Mannheim, den 12.01.2023

Stellungnahme zum Planfeststellungsverfahren Ausbau und Sanierung des Rheinhochwasserdamm (RHWD) XXXIX vom Kraftwerk GKM (Damm-km 0+000) bis auf Höhe der Drachenfelsstraße in MA-Lindenhof (Damm-km 3+938), Aktenzeichen: 202110543

Abbildung 55: Mögliche Anordnung von statischen Ersatzsystemen (hier: Spundwand) in Bestandsdeichen

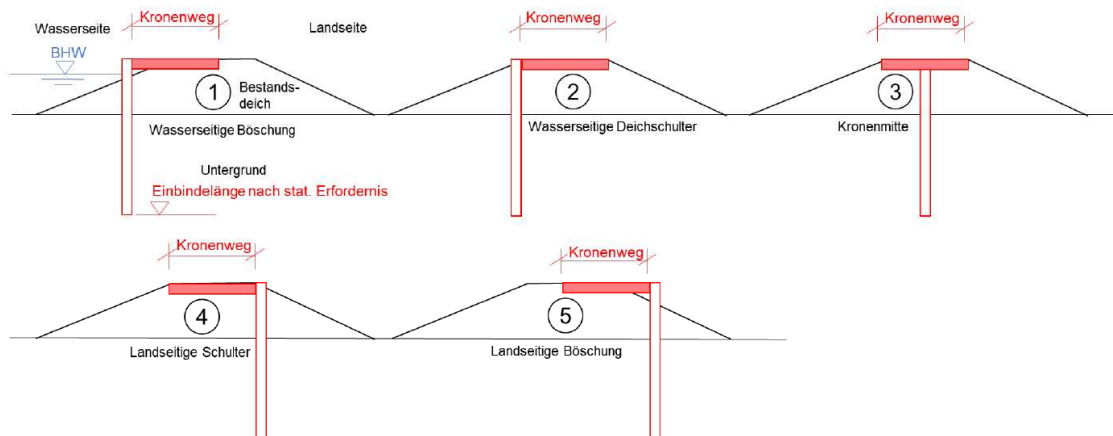
Das Gutachten von Haselsteiner (S. 92) zeigt verschiedene mögliche Varianten bei der Einbringung von selbsttragenden Spundwänden auf:

Wir bitten darum, für die Verortung der selbsttragenden Spundwände im Damm in der Ausführungsplanung einen Baumstatiker hinzuzuziehen. Dabei sollte geprüft werden, in welchen Fällen die selbsttragende Spundwand nicht wasserseitig, sondern mittig oder landseitig eingebracht werden sollte. Ziel sollte dabei sein, einen möglichst großen Abstand zwischen Spundwand und Bäumen herzustellen, um möglichst viele Bäume auf dem Damm erhalten zu können.

Lage der Ausgleichsmaßnahmen im Mannheimer Norden, Quelle: Ausschnitt aus Anlage 6.2.3: Forstrechtlicher Ausgleich und Rekultivierung

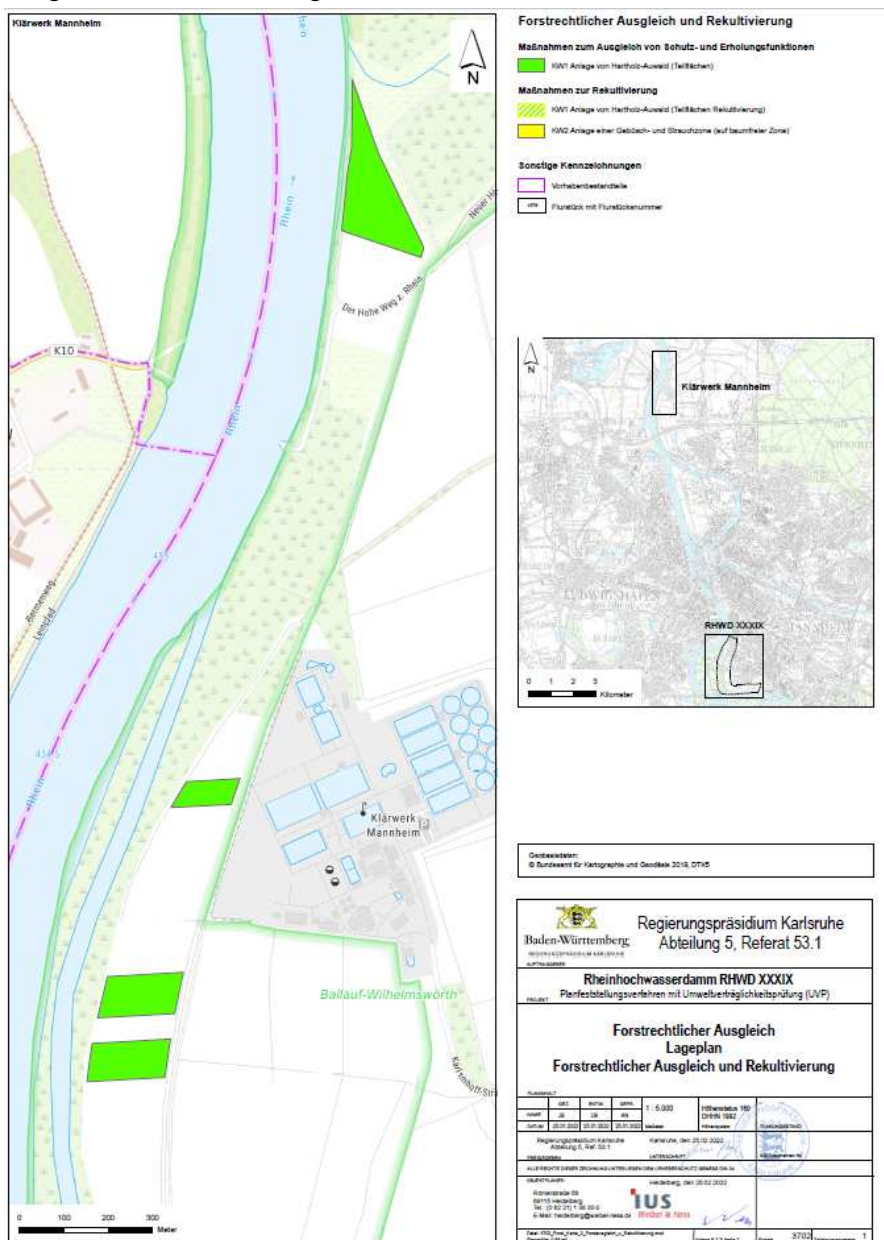
Der Verlust von 2,5 ha Biotopschutzwaldsoll als Erstaufforstung in dreifachem Umfang (7,2 ha) im Mannheimer Norden in der Nähe des Klärwerkes in rd. 13 km Entfernung ausgeglichen werden (KW1).

Dem wurde mit den geplanten Ausgleichsflächen im Mannheimer Norden nicht nachgekommen. Hier besteht aufgrund der großen Entfernung von rd. 13 km kein räumlicher Zusammenhang.

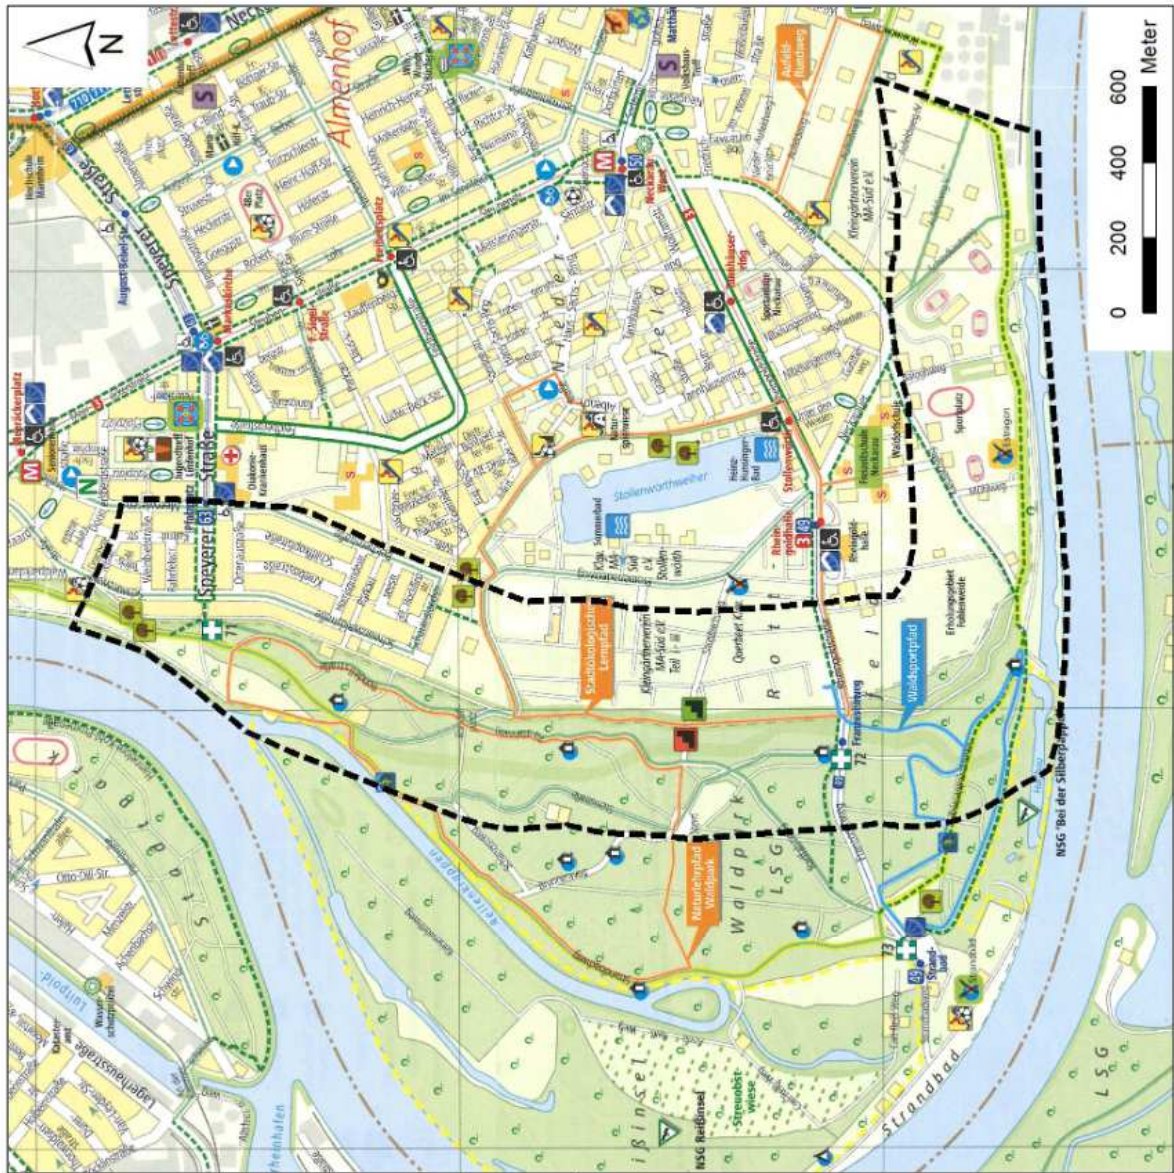
Lt. Erläuterungsbericht zur technischen Planung (S. 47) sollen die Dammverteidigungswege mit wassergebundener Decke gebaut werden. Dies ist für die Nutzung als (Fern)radwegweg schlecht geeignet. Auch für Fußgänger z.B. mit Kinderwagen ist diese Oberflächenbefestigung ungünstig. Zudem soll der Dammverteidigungsweg teilweise auf der Dammkrone (Abschnitt 1, 2, teilweise Abschnitt 4, Abschnitt 5,6) verlaufen. In Abschnitt 3 und teilweise in Abschnitt 4 verläuft der DVW auf der landseitigen Berme.

Lt. Erläuterungsbericht zur technischen Planung (S. 48) sollen die Unterhaltungswege auf der Dammkrone (Abschnitt 3 und z.T. Abschnitt 4) und auf der landseitigen Berme (Abschnitt 2, 5) mit Schotterrasen angelegt werden. Diese sind für Radfahrende ungeeignet, ebenso für Fußgänger mit Kinderwagen, Rollatoren, Rollstuhlfahrer etc..

Damit gäbe es keinen durchgängigen, wenigstens mit einer wassergebundenen Decke befestigten Weg auf der Dammkrone. Wie die Nutzer/innen jeweils zwischen Dammkrone und Berme wechseln könnten bzw. müssten, bleibt unklar. Zudem wäre dies sehr umständlich.

Wir bitten deshalb um die Erstellung eines Wegekonzepthes für Fußgänger und Radfahrende im betroffenen Bereich des Rheindamms zur Wiederherstellung der Funktionen des Erholungsgebietes. Darin sollten mindestens die bisher asphaltierten Wege für Fußgänger/innen und Radfahrer/innen beibehalten bzw. wiederhergestellt werden.
